TERMO DE INTERDIÇÃO nº 350508111017 - 01

RELATÓRIO TÉCNICO DE EMBARGO Nº 350508-111017-01

Objeto: Condições de segurança da barragem de rejeitos Casa de Pedra

Empresa: CSN Mineração S.A.

Figura 03: Curva volume de reservatório da barragem Casa de Pedra x Curva de produção acumulada de rejeito de 23 de outubro de 2014 até março de 2016.

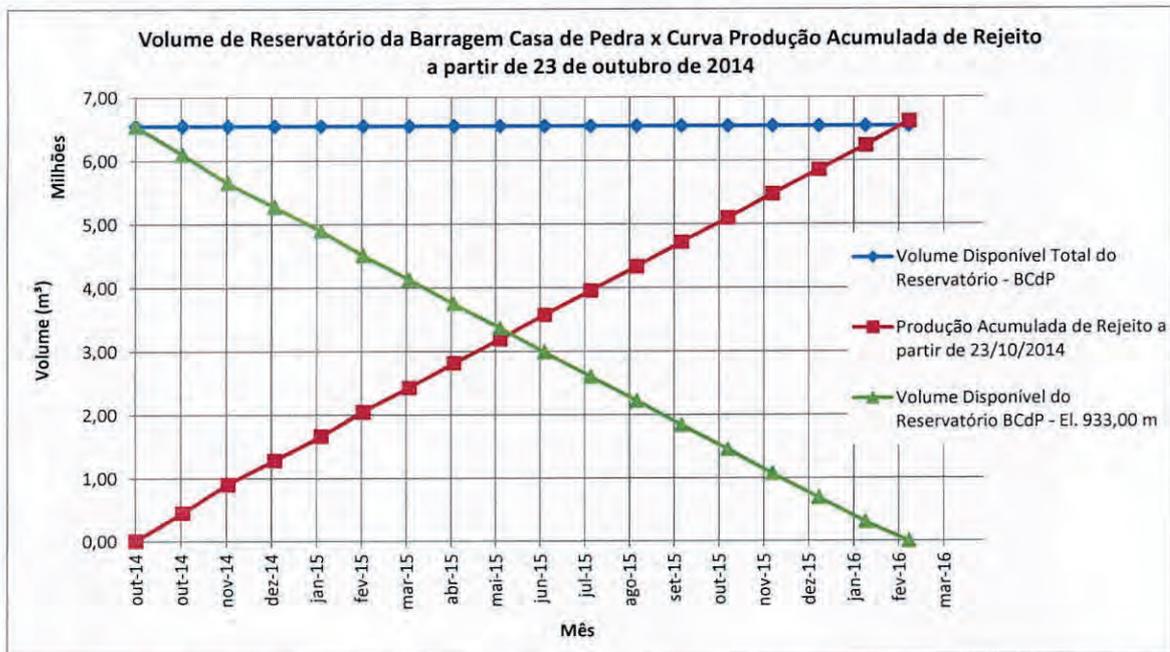
A barragem de rejeitos Casa de Pedra (BCP) tinha capacidade, segundo o Plano de Operação do Complexo de Barragens Casa de Pedra, datado de dezembro de 2014, para armazenar no período de outubro de 2014 até março de 2016 um volume de 6.550.000 m³ (fls. 24/122), quando iria atingir a El. 930,00m, conforme figura 3.

Logo, para uma produção de 27 milhões de toneladas de minério de ferro, seriam geradas 4.587.672 m³ de rejeito em 2015. Para cada milhão de produção de minério de ferro poderia se gerar 169.913,78 m³ de rejeitos.

Figura 4: Disposição de rejeito nas barragens Casa de Pedra e B4 durante os anos de 2014 a 08/2017.

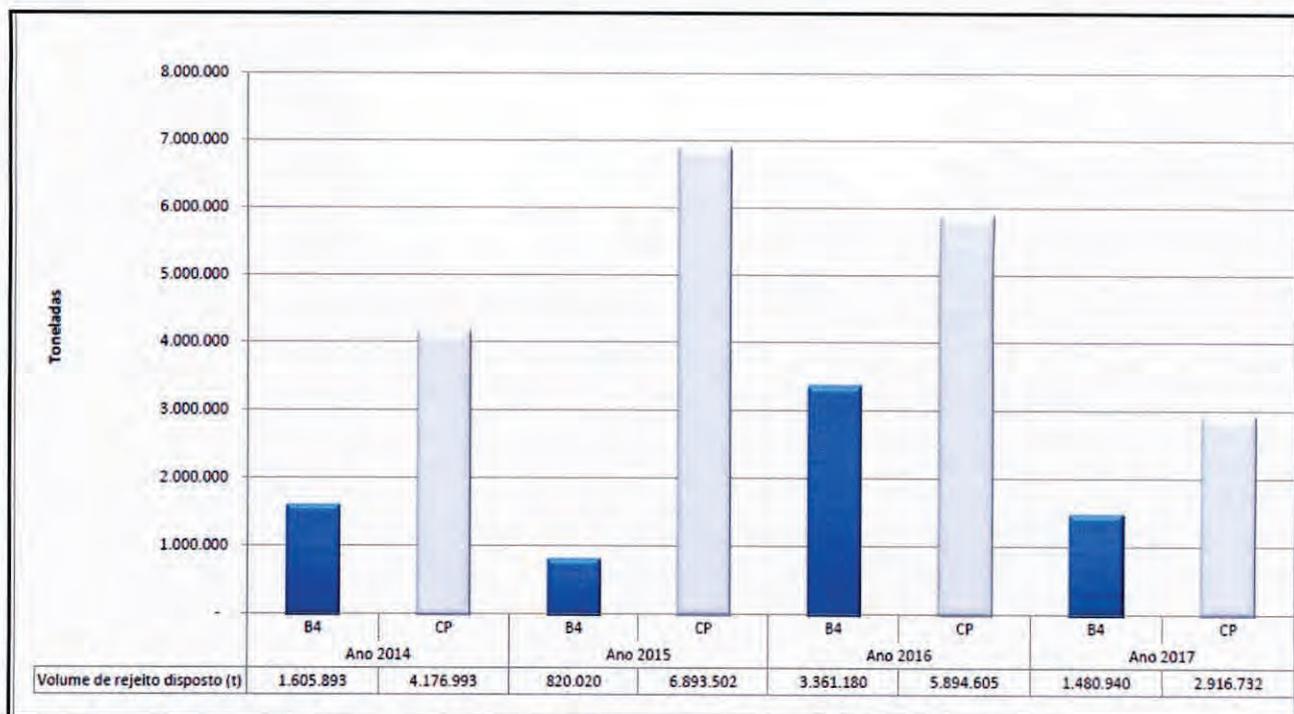
Somente no ano de 2015 foram lançados 6.893.502 T, mais 5.894.605 T em 2016, além de 2.916.732 T até agosto de 2017 nas barragens Casa de Pedra e B4, conforme planilha apresentada pela CSN, figura 4.

Apesar da divergência entre números e de acordo com o apurado pela Auditoria Fiscal do Trabalho em 26/09/2017, verifica-se que a BCP já atingiu seu limite de armazenamento seguro.

Figura 5: Batimetria da barragem de rejeitos Casa de Pedra de 18/09/2017.

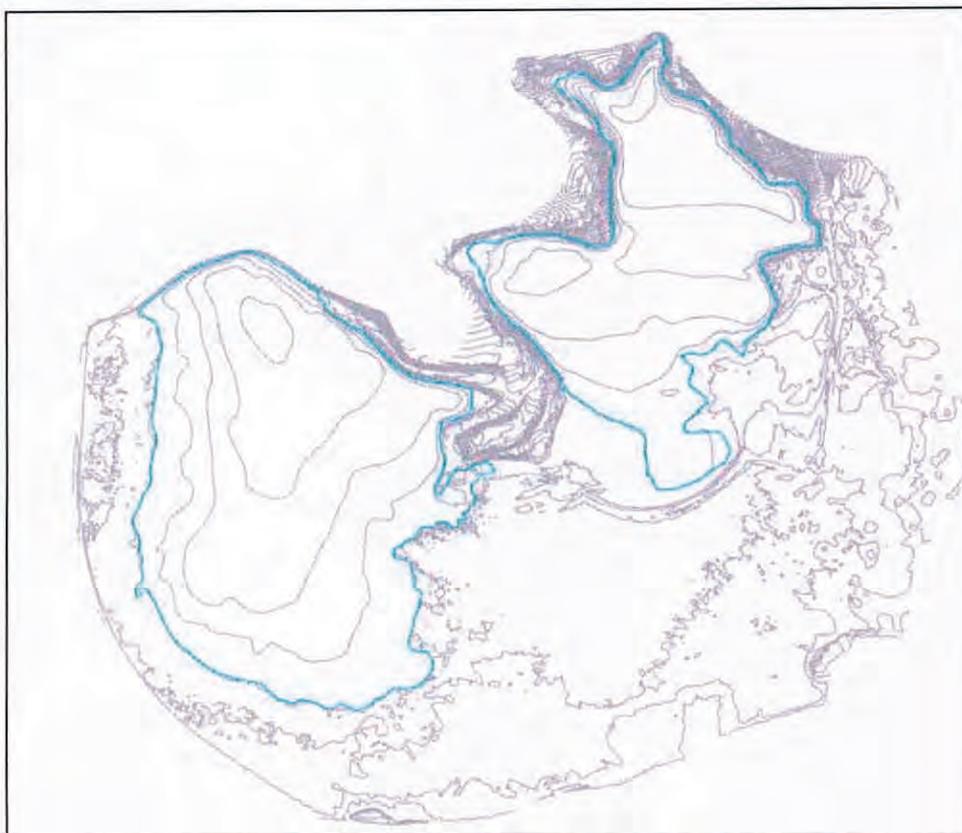
A Auditoria Fiscal do Trabalho requisitou à empresa, por meio da NAD Nº 350508-260917-01, item 15, relatório de monitoramento da largura da praia de rejeitos e da borda livre junto à crista da BCP. Contudo, em 03/10/2017, a empresa apresentou arquivos digitalizados de levantamentos batimétricos da BCP de 06/01/2017 a 18/09/2017, este último conforme figura 5.

Não foram apresentados pela CSN números que informassem com clareza quais os dados de largura de praia e da borda livre da BCP no corrente ano.

5. **Controle sistemático da largura de praia e da borda livre da BCP, sendo os resultados apresentados em tabelas.**

Figura 6: Levantamento altimétrico da barragem de rejeitos Casa de Pedra, El. 934,00m.

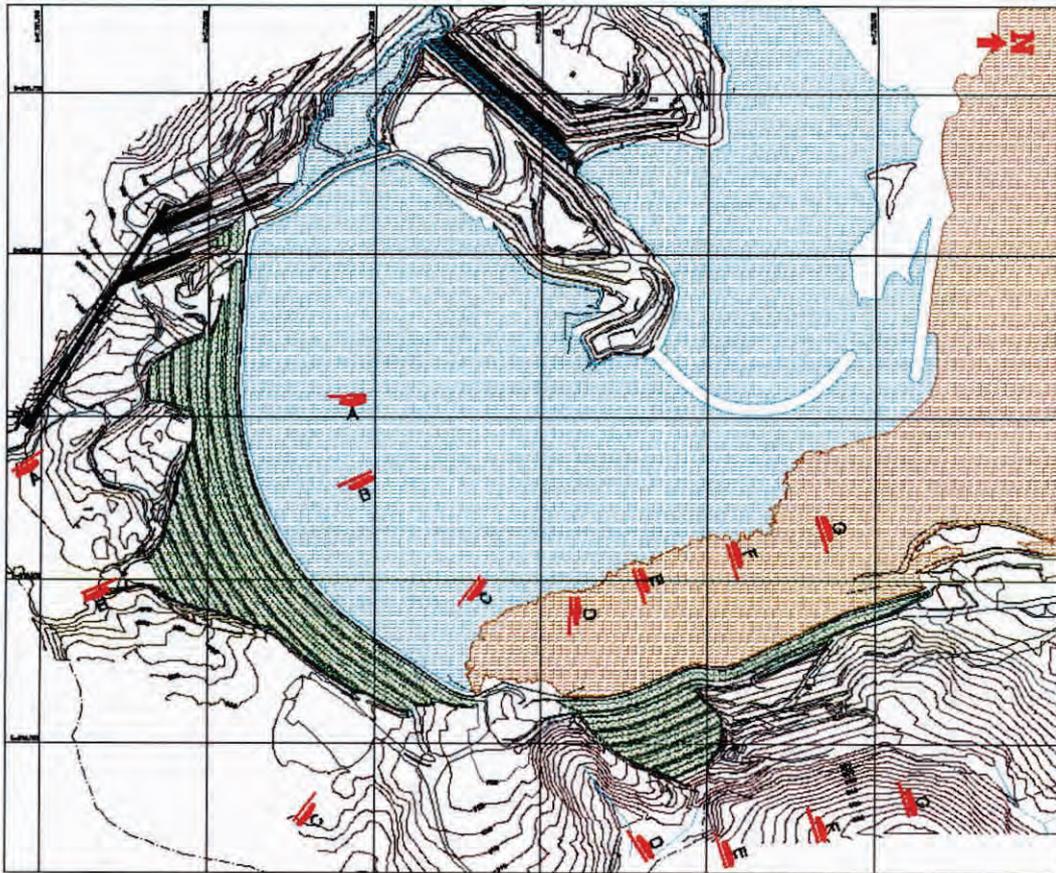
A análise de estabilidade sísmica da BCP elaborada em maio de 2016, pela empresa DAM Projetos de Engenharia, fls. 50/60, recomenda a manutenção de uma praia de rejeito mínima de 120 m na região das seções de corte D-D, F-F e G-G, junto ao dique de sela (fls. 50/60), vistas à direita na figura 6.

Esta praia de 120m recomendada em maio de 2016 foi considerada nos cálculos de estabilidade para a situação encontrada à época. Verifica-se então que não existe por parte da CSN um controle sistemático e claro quanto à largura da praia e da borda livre da BCP.

6. **Revisão do manual de operação da BCP, com definição clara da largura de praia e da borda livre da BCP.**

Figura 7: Localização dos INA no maciço principal que não tiveram os relatórios de monitoramento apresentados à Auditoria Fiscal do Trabalho.

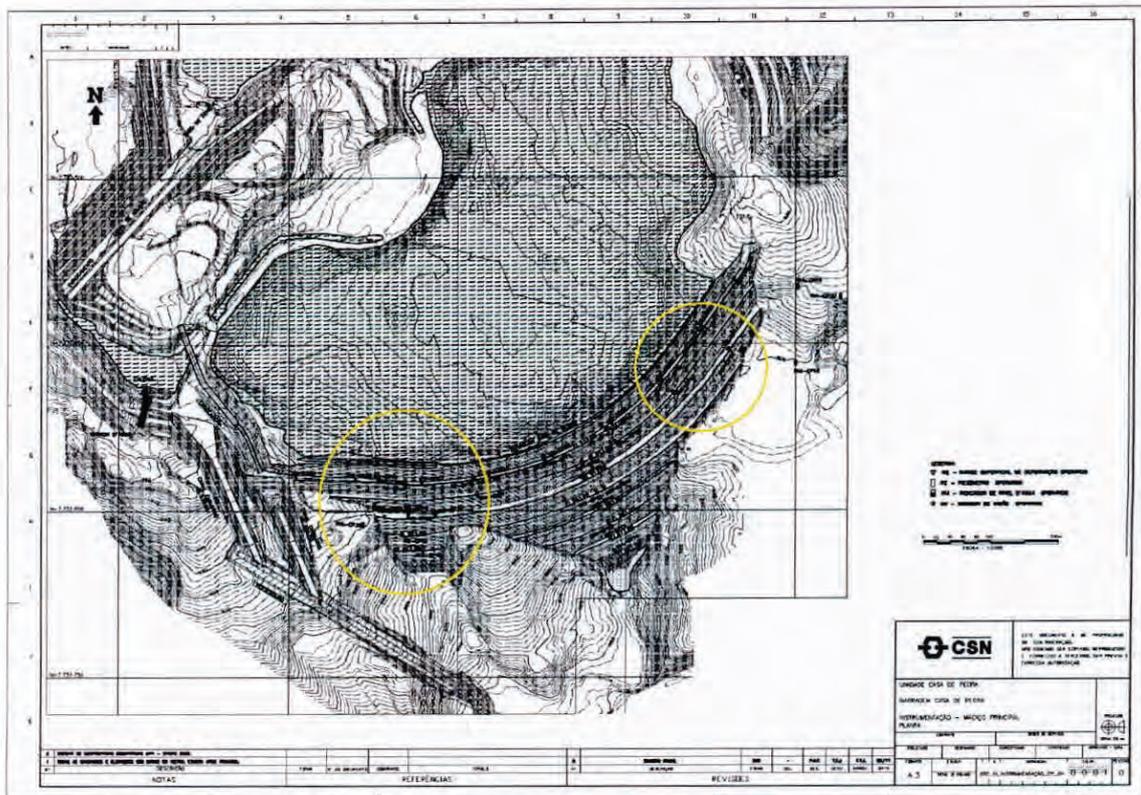
Nas figuras 7, 8, 9 e 10 é apontada a localização dos INA e dos PZ instalados no maciço principal e no dique de sela da barragem Casa de Pedra e que não tiveram os relatórios de monitoramento apresentados à Auditoria Fiscal do Trabalho.

Pode-se observar que a localização de grande parte dos INA e Piezômetros que não tiveram os relatórios de monitoramento apresentados à Auditoria Fiscal do Trabalho encontram-se no Dique de Sela, especialmente junto às ombreiras. Nestes locais ocorreram surgências de água que resultaram em obras emergenciais que estão sendo executadas. Deve-se salientar que o INA – DS10 instalado na ombreira esquerda do Dique de Sela apresentou medições acima do NÍVEL DE ALERTA, conforme se constata no Quadro 3 abaixo.

4. **Calibração dos instrumentos de auscultação da BCP.**

Figura 10: Localização dos INA e PZ instalados no dique de sela da barragem Casa de Pedra e que não tiveram os relatórios de monitoramento apresentados à Auditoria Fiscal do Trabalho.

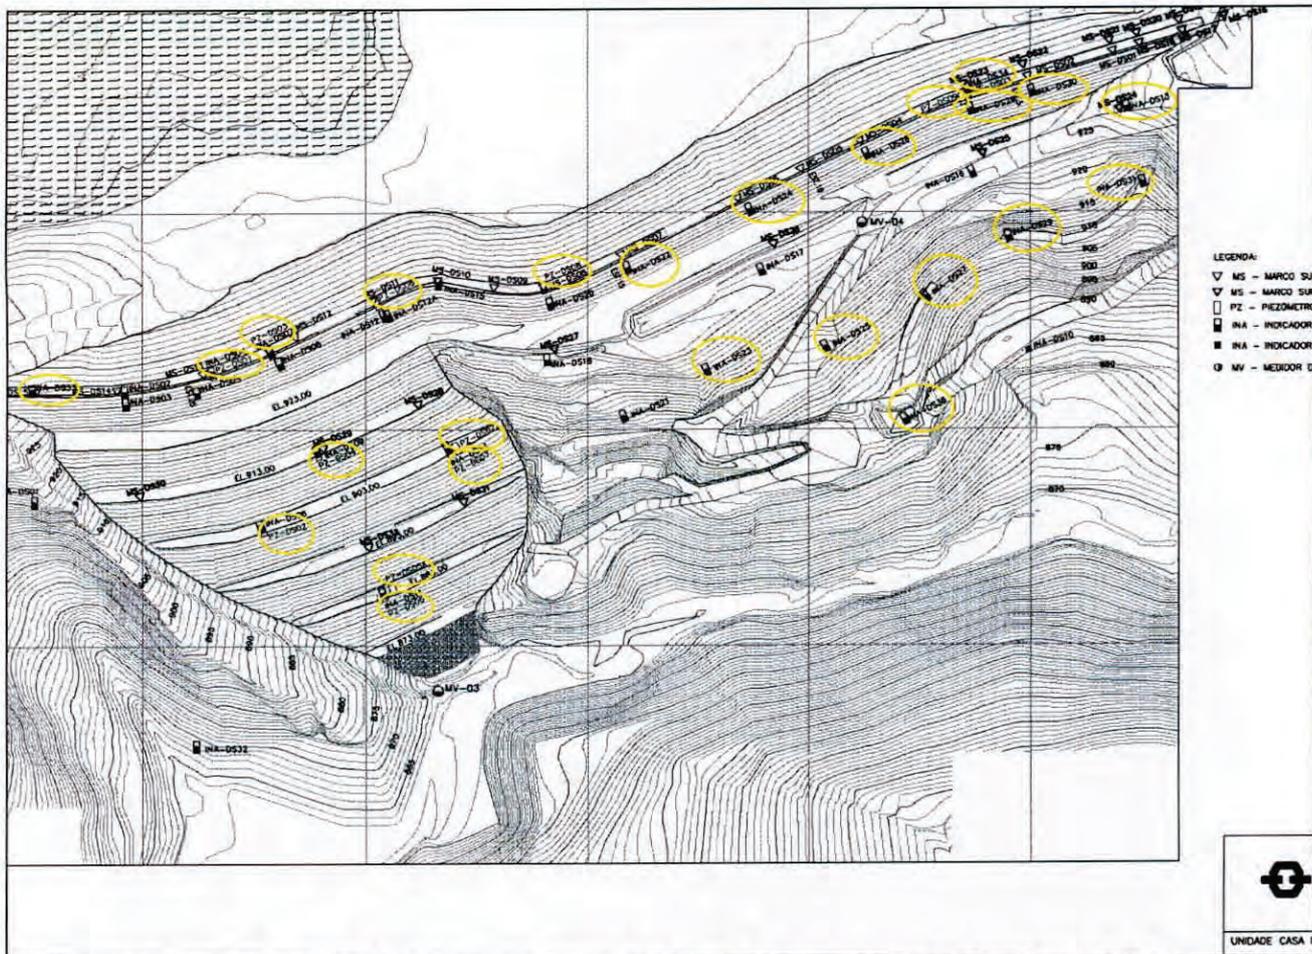
Observa-se, também, que na ombreira direita do Dique de Sela praticamente não há aparelhos de monitoramento do nível freático instalados, existem apenas dois INA nessa ombreira (INA-DS01 e INA-DS32), sendo que o único INA instalado nessa ombreira que teve a medição apresentada à auditoria fiscal, INA – DS01, demonstrou medições acima do NÍVEL DE ALERTA, conforme constata-se no Quadro 4 abaixo. Verificou-se que os níveis apresentados nos INA DS01 e DS10 estavam acima dos limites estabelecidos na carta de risco.

Além disso, a CSN não vem monitorando adequadamente a estrutura do Dique de Sela em sua ombreira direita, o que impede o acompanhamento da linha freática nesta região.

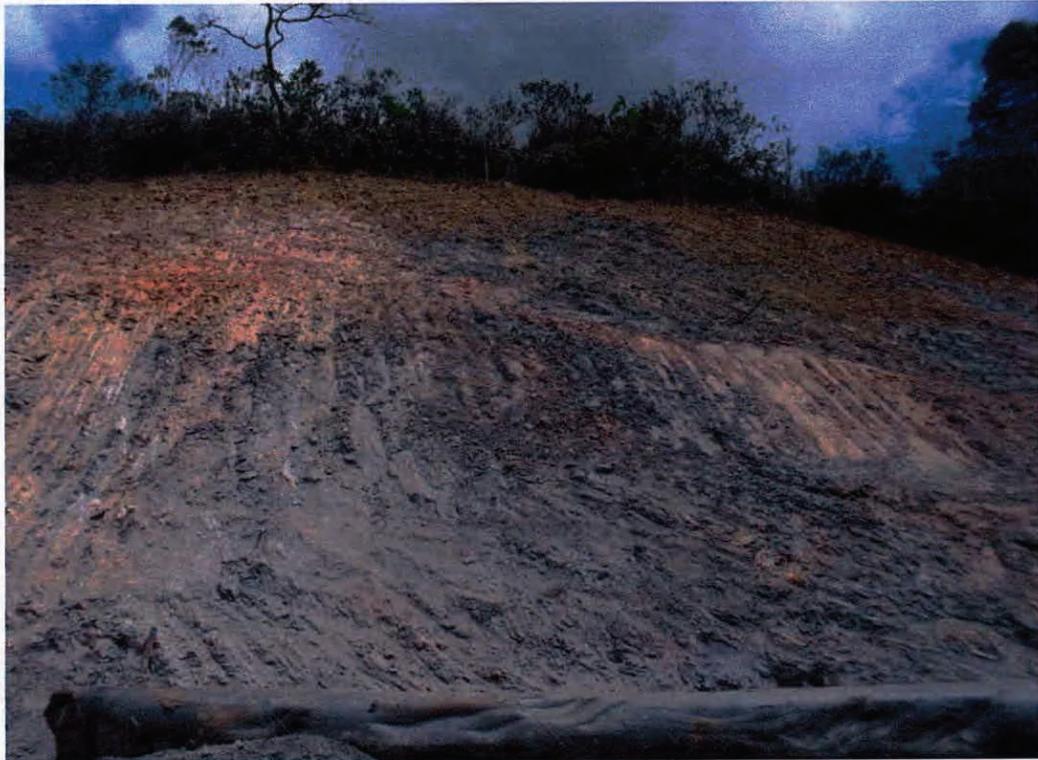
No Relatório Técnico da BCP de 2017 não foram relatadas as surgências que ocorreram à jusante da barragem junto às ombreiras direita e esquerda. São inúmeros os pontos de surgência que foram apresentados à Auditoria Fiscal do Trabalho e que ensejaram a execução de obras de grande porte na drenagem e de reforço de talude na BCP. Sequer uma foto foi juntada ao Relatório Técnico da BCP de 2017. No item 4.2 deste relatório, fls. 25/27, são feitas referências às obras que estão sendo executadas na BCP, como:

Durante a inspeção da Auditoria-Fiscal do Trabalho em 26/09/2017, foram produzidas várias imagens das obras em execução junto ao dique de sela da BCP, ombreira esquerda e direita, como também das surgências a jusante do dique, conforme abaixo.

2. **Término das obras de drenagem e execução de bermas de reforço junto às ombreiras direita e esquerda do dique de sela, após implementação da medida preventiva acima.**

Figura 20: Seções utilizadas para a análise da condição de liquefação do dique de sela da BCP.

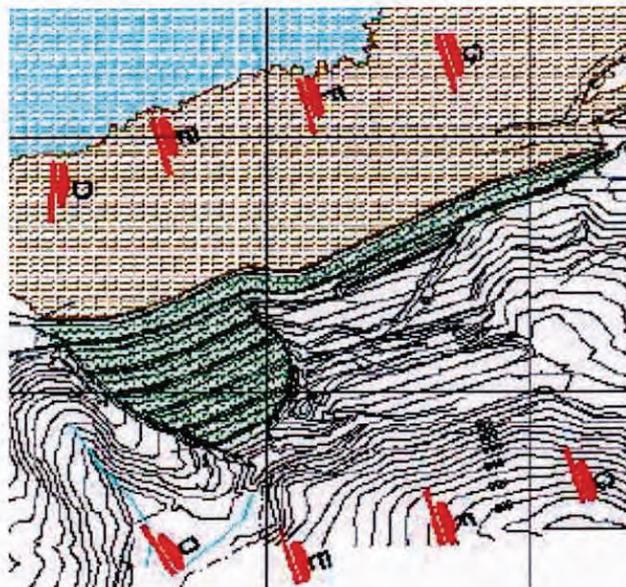
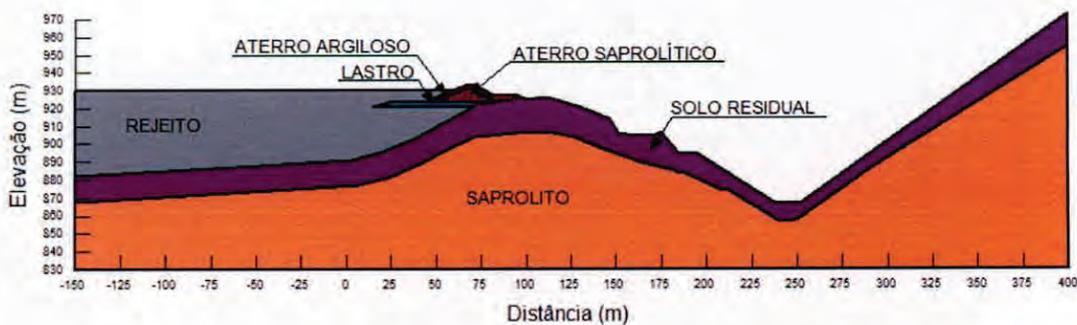
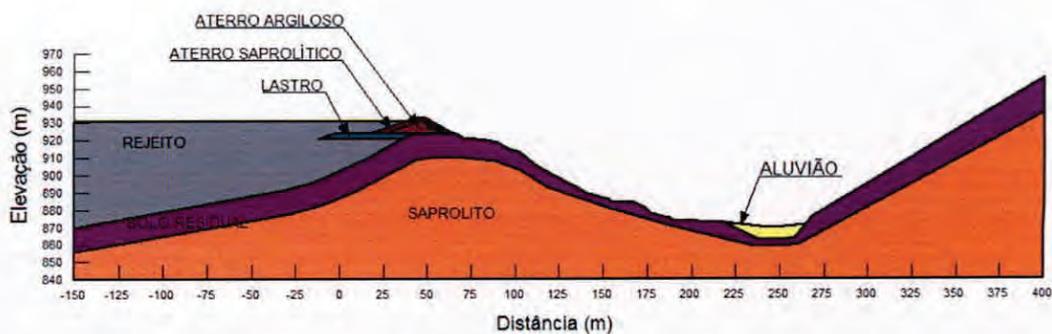
As análises de estabilidade para a condição de liquefação foram realizadas para as seções FF e GG ao longo do dique da sela, onde o maciço foi executado para montante, ficando apoiado sobre rejeito, de acordo com as figuras 20, 21 e 22.

Verifica-se, portanto, que os valores obtidos para a liquefação nas seções FF e GG a montante do dique de sela da BCP estão muito próximos ao valor adotado.

Verifica-se então que os valores obtidos de coeficiente de segurança para as seções FF e GG do dique de sela são iguais ao valor requerido adotado, que é de 1,1.

8. **Elaboração de novo relatório técnico que comprove a estabilidade da BCP após o término das obras, inclusive quanto à liquefação estática e dinâmica.**
